COMUNE DI RIVALTA DI TORINO

OGGETTO : trasmissione deliberazione di Giunta Comunale n. 130 del 29 luglio 2014.

OSSERVAZIONI ALLE INTEGRAZIONI PRESENTATE DA LTF IL 18 GIUGNO 2014

Documento PD2 C30 TS3 2000 APNOT (Progetto Definitivo tratta Internazionale).

Figura – Confronto fattori di emissione delle macchine da cantiere considerate nel SIA LTF

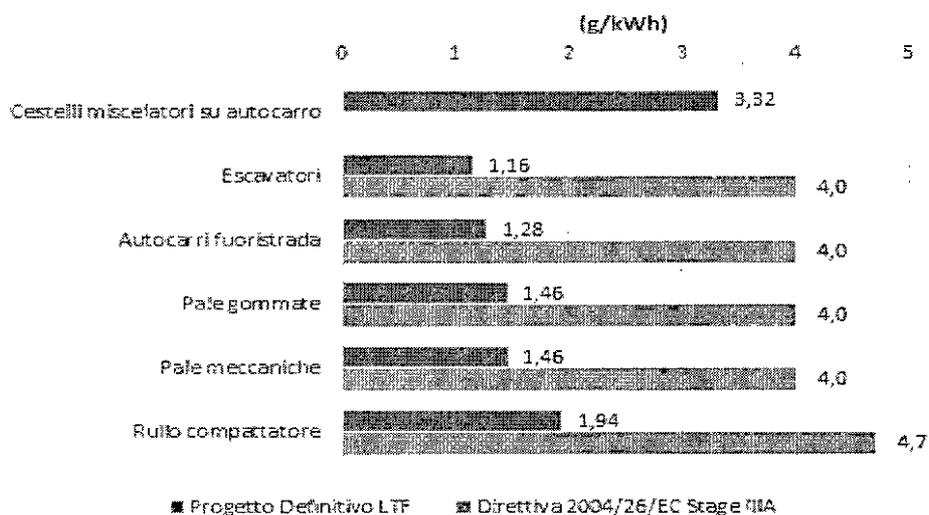
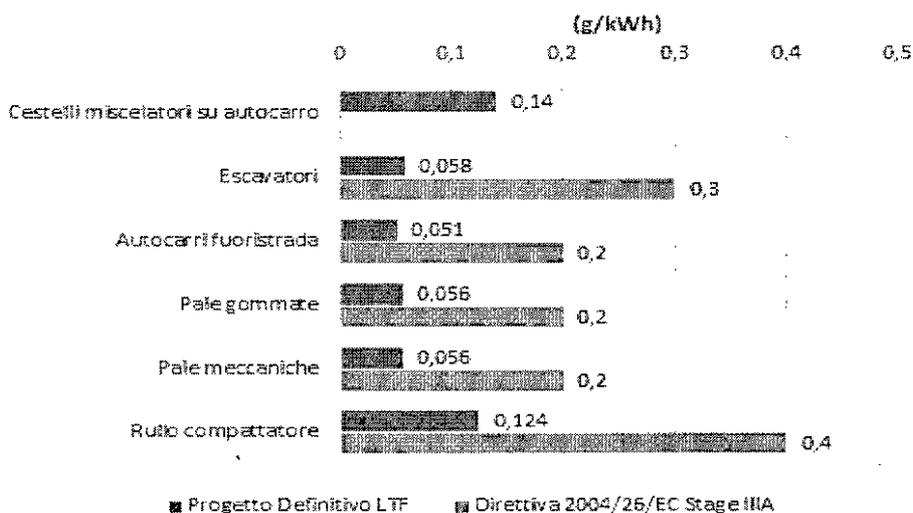
L'esame dei risultati presentati nelle tabelle e nella figura precedenti rende eloquente una pesante sottostima dei fattori di emissione adottati dal Progetto Definitivo LTF rispetto a quelli che possono essere garantiti dal livello emissivo del "Stage IIIA della Direttiva 2004/26/EC" dichiarato nel medesimo progetto quale riferimento per le macchine di cantiere previste. La sottostima è nella misura di 2,4-3,4 volte inferiore per gli NOx e di 3,2-5,2 volte inferiore per il particolato. Nel caso dei cestelli miscelatori su autocarro non esiste limite di riferimento in quanto la loro dimensione (potenza nominale media assunta dalla metodologia scelta da LTF) è inferiore a quelle normate dalla Direttiva 2004/26/EC.

Figura – metodologia *Road Construction Emission Model* – vita operativa del parco macchine di cantiere considerato (<http://www.arb.ca.gov/msei/categories.htm>)

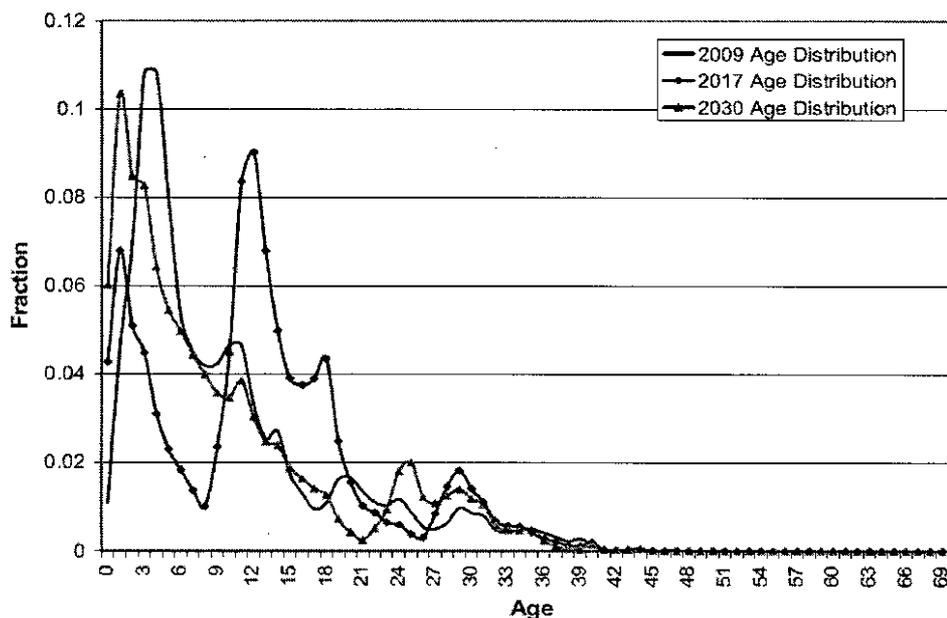
Tale situazione trova completa conferma nelle assunzioni della metodologia *Road Construction Emission Model* adottata dallo stesso Progetto Definitivo LTF, come mostra l'analisi puntuale della documentazione di supporto al modello (riferimento: <http://www.arb.ca.gov/msei/categories.htm>). Il parco mezzi considerato nella metodologia in relazione all'anno 2017 (prossimo al 2020 assunto da LTF) è costituito da macchine di età operativa da 0 fino a circa 40 anni. L'esame della figura sottostante, tratta dal documento CalEPA "Appendix D: OSM and summary of off-road emissions inventory update", indica come il parco considerato è caratterizzato per 2/3 dei mezzi da macchine di cantiere con oltre 10 anni di vita operativa. Applicando tale proporzione all'orizzonte temporale 2020 (fissato da LTF) questo equivale a dire che i 2/3 delle macchine di cantiere sarebbero acquistate prima del 2010 ovvero caratterizzate da standard emissivi stage IIIA o peggiori. A tale proposito, la medesima figura indica come circa il 30% delle macchine di cantiere al 2020 risulterebbero acquistate prima del 2005, ovvero con standard emissivi stage II o I.

Nuova Linea Ferroviaria Torino Lione - Osservazioni a Progetto Definitivo LTF
BILANCIO AMBIENTALE - emissioni ossidi di azoto (NOx)

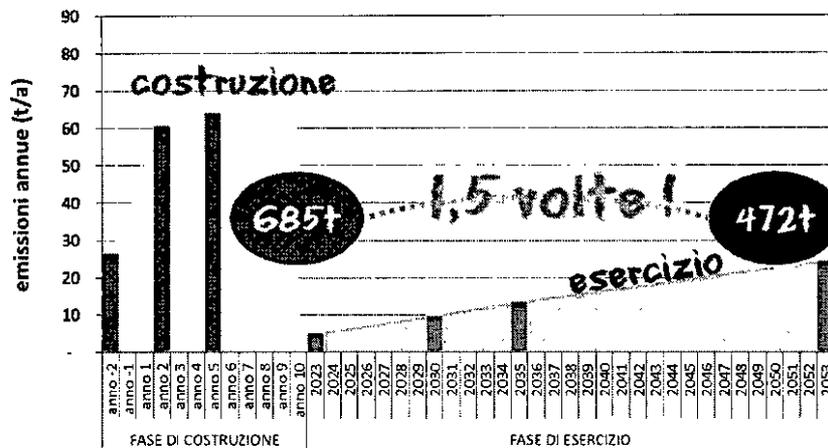
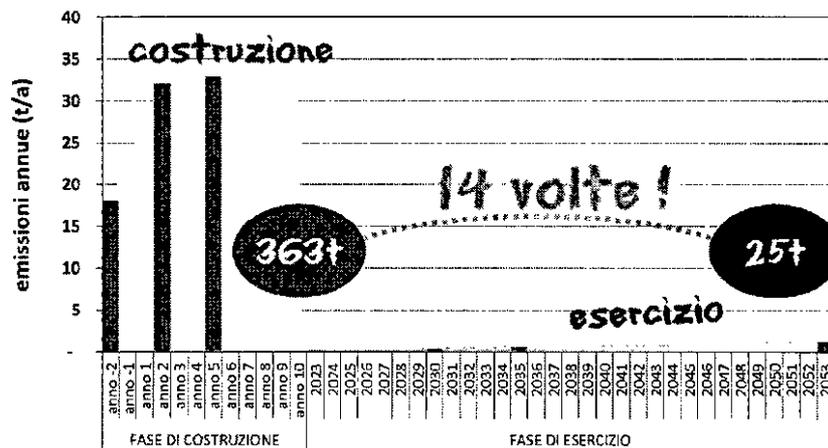
I grafici seguenti illustrano il confronto. Come già segnalato nelle precedenti osservazioni formulate sul Progetto Definitivo LTF, il bilancio ambientale è da ritenersi fortemente negativo. Infatti:

- le emissioni realizzate in fase di costruzione risultano largamente più elevate di quelle evitate in fase di esercizio, in particolare per quanto riguarda il PM10;
- cumulando le emissioni totali di NOx in fase di costruzione, queste superano comunque del 50% il quantitativo complessivo di emissioni evitate nei successivi 30 anni di esercizio dell'opera;
- cumulando le emissioni totali di PM10 in fase di costruzione, queste risultano pari a circa 14 volte le emissioni evitate nei successivi 30 anni di esercizio dell'opera.

- i flussi di traffico e, conseguentemente, le emissioni evitate appaiono pertanto fortemente sovrastimate;
- inoltre, sulla base delle considerazioni svolte nelle presenti osservazioni, le emissioni in fase di costruzione risultano sottostimate a causa degli errori e delle incoerenze metodologiche nei calcoli e nelle assunzioni del Progetto Definitivo LTF.
